## 改善箇所説明図

### 基準不適合箇所

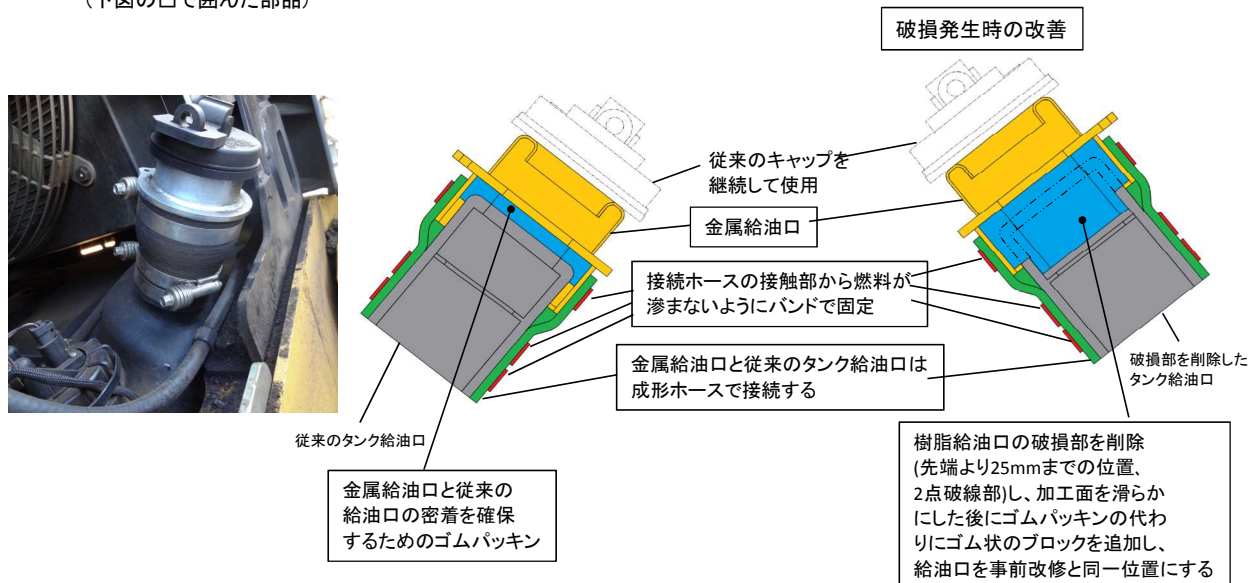
燃料給油ノズルと給油口との接触部位にひび割れ又は欠けが生じる

ショベルローダの燃料タンク給油口において、給油口の強度が不足していることから、給油時などに過度な荷重がかかり、当該部位が破損することがある。そのため、そのままの状態で使用を続けると、走行時の振動等により破損部から燃料が漏れるおそれがある。

全車両、給油口を確認し、給油口の先端に対策品を装着する。なお、破損している場合は、破損部を削除し、ゴムブロックを追加した上で装着する。  
(下図の口で囲んだ部品)
